Aangepaste Multi V-Riemen

Sterk vergrote weergave van de verschillende profielsoorten

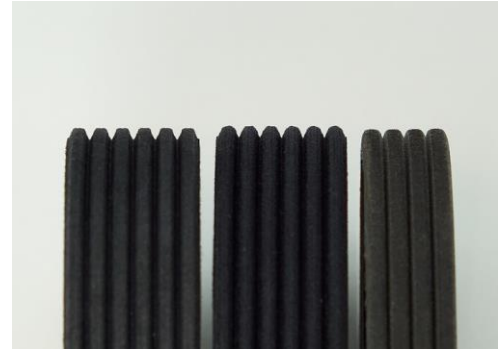
Geleverde Multi V-riemen verschillen optisch en haptisch van de gangbaar gebruikte Multi V-riemen. Het loopvlak heeft een andere textuur.

Dit zijn aanpassingen die zijn overgenomen uit de originele uitrusting, of zijn ontstaan om productietechnische redenen. Het doel is een optimaal geluidsniveau te bereiken en/of de levensduur verder te verhogen.

De aangepaste riemen kunnen zonder reserve worden gebruikt voor de in de catalogus vermelde voertuigtoepassingen. Ondanks de optische verschillen heeft de nieuwe afwerking geen nadelige invloed op de prestaties.
